令和7年度 第4回 安倍川総合土砂管理計画フォローアップ委員会

計画変更内容の詳細について

令和7年10月31日

静岡河川事務所

河口砂州・河口テラスの定義

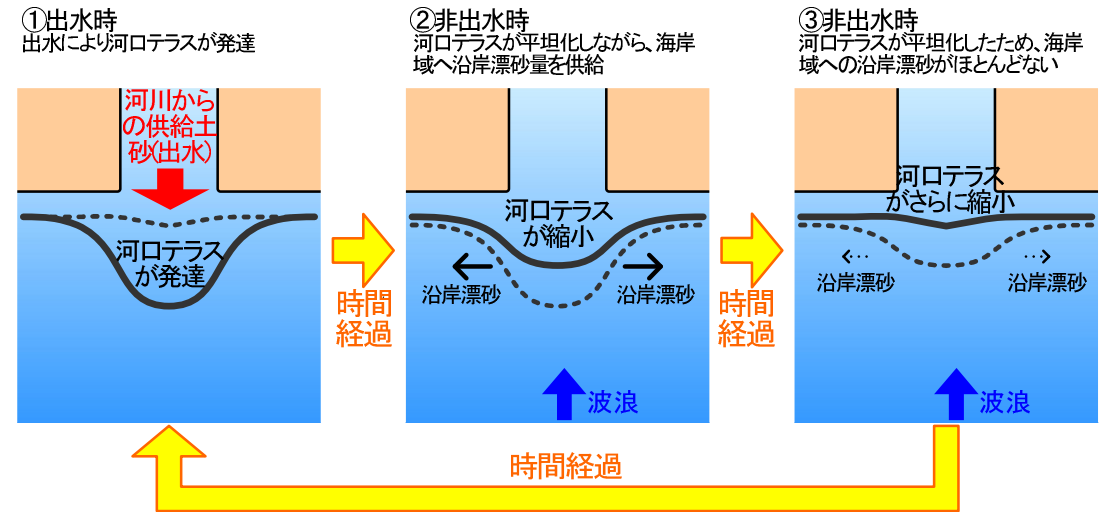
- R4年台風15号による洪水直後では、海岸領域で実施した面的測量により、河川領域からの土砂移動、河口への土砂供給、それに伴う河口テラスの発達を確認された。
- 河口テラスの重要性の観点より、洪水による河口砂州・河口テラスの土砂量と海岸領域への供給状況を適切にモニタリングで把握していくことを目的に、新たに「**河口領域**」として定義づけする方針とする。

- 河口テラスの重要性が明らかになってきたので、**河口テラスの指標などが検討**できると良い。計画変更に向けて、河口テラスが明確なものとなるように、**土砂管理指標やモニタリング項目を追加**できると良い。
- 事前にどの程度の土砂が海岸領域へ供給されるかを想定できるようになっている。河川管理の延長上で、**河口テラスを考える段階**である。
- 河口テラスの形状を把握するためには、「線」ではなく「面」で変化を把握することが重要である。**モニタリング調査は、河川と海岸で連携して実施**できると良い。
- 河口テラスの重要性を踏まえ、「中・下流河川領域」、「海岸領域」と区分して、**新たに「河口領域」を設定**すると良い。
- 河口領域は、面的にモニタリングできると良いが、国と県でどちらが実施するのか調整の上、計画に記載するとよい。

- 河口部は安倍川流砂系の一部であり、重要な箇所であるが、河川管理者と海岸管理者が重複する管理区間の境界領域である。
- 河口部は、洪水と波浪の両方の外力が作用する複雑な領域であるため、河口砂州・河口テラスの土砂のストック状況、海岸領域への土砂の供給状況を把握していくためにも、年1回の定期モニタリングに加え、洪水直後のモニタリングにより、土砂ボリュームを把握していく必要がある。
- 河川からの供給土砂量を精度良く把握するため、測量範囲をより深く、広く実施した方がよい。

ここでは、出水と波浪の両方の外力が作用して土砂が移動する領域を「**河口領域(河口砂州・河口テラス)**」と定義する。

土砂管理目標の上限値(土砂量倍率3.7倍)

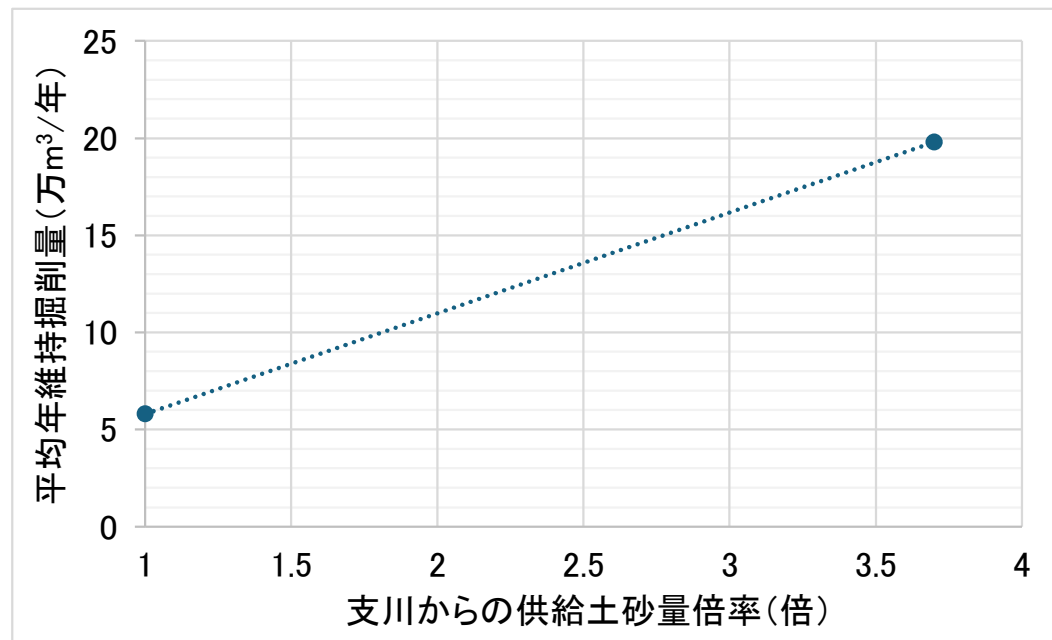
- ・ 維持掘削高(整備計画河道)を設定
- ・ 支川からの供給土砂量を感度分析的に増加させ、維持掘削量を算定
- ・ 現実的に掘削可能な掘削量 $20\text{万m}^3/\text{年}$ に収まる通過土砂量を上限値とする

支川からの供給土砂量が3.7倍以上になると掘削量が $20\text{万m}^3/\text{年}$ を超過(河床の維持が困難)

⇒3.7倍の土砂量を上限値とする

土砂管理目標の下限値(土砂量倍率1.0倍)

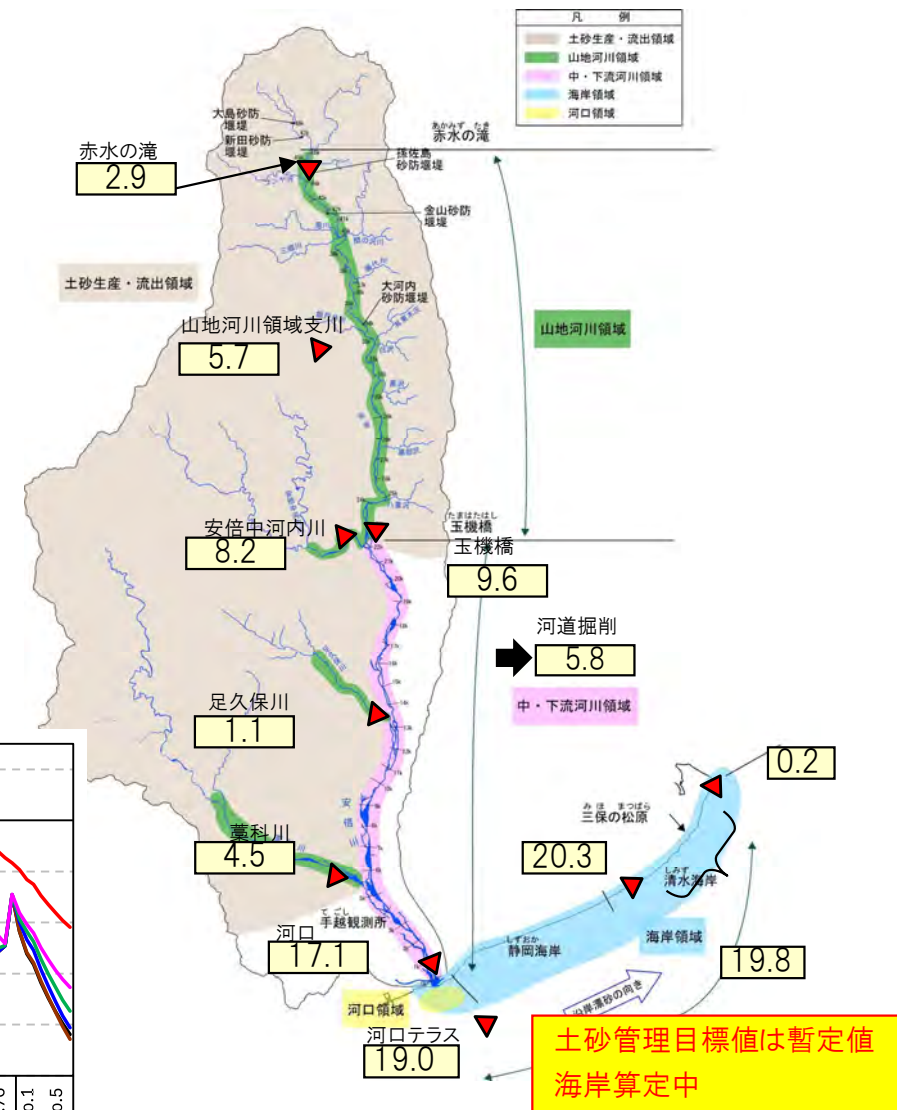
- 一次元河床変動計算、等深線変化モデルを用いて、河床低下、海岸侵食等が生じない最低限の土砂量を算定
- 海岸領域が侵食傾向とならないために、下限値は支川からの土砂供給量1.0倍とした条件にて設定

⇒支川からの供給土砂量1.0倍であれば、山地河川領域の河床低下は生じない

⇒局所洗掘は、計画策定以降生じておらず、現在と同等の土砂供給量(1.0倍)が確保されていれば、局所洗掘は生じないと推察される

⇒海岸侵食は、現在と同等の土砂量(1.0倍)の場合でも侵食傾向となることから、最低限現在と同等の土砂量が必要

③管理の目安（基準値）の設定

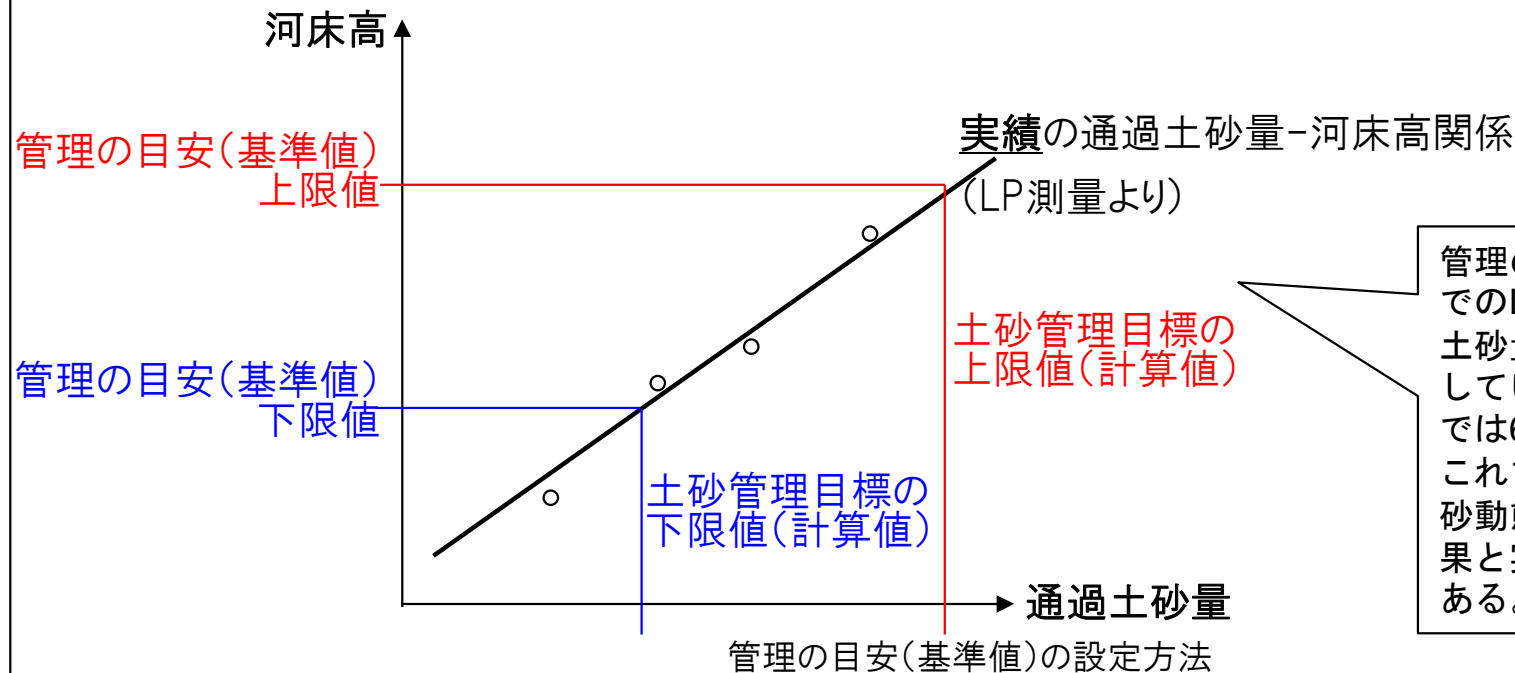
- ・LP測量より、実績の通過土砂量と河床高の関係を整理
- ・上記の関係をもとに、一次元河床変動計算により設定した、土砂管理目標の上限値・下限値の土砂量に対応する河床高を管理の目安（基準値）として設定

管理の目安（基準値）は、これまでのLP測量より得られた、通過土砂量－河床高関係をもとに設定している。LPデータ数は現時点では6時点と限られているため、これまで得られた傾向と異なる土砂動態が生じた場合には、評価結果と実績に乖離が生じる可能性がある。

根固めの屈とうを考慮した管理の目安（基準値）の更新

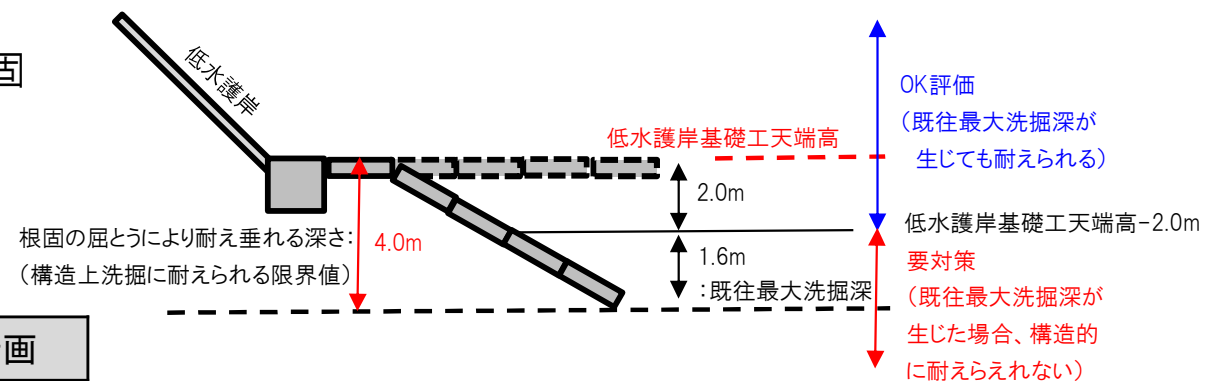
- ・ 土砂管理指標は現行計画と同様に、構造物（護岸）付近の河床高とした
- ・ 管理の目安（基準値）は、現行の基礎高から根固めの屈とうを考慮し、**基礎高-2m**に見直した

| 項目 | 現行計画 | 変更計画 |
|------------|-----------|---------------|
| 管理の目安（基準値） | 基礎高 | 基礎高-2m |
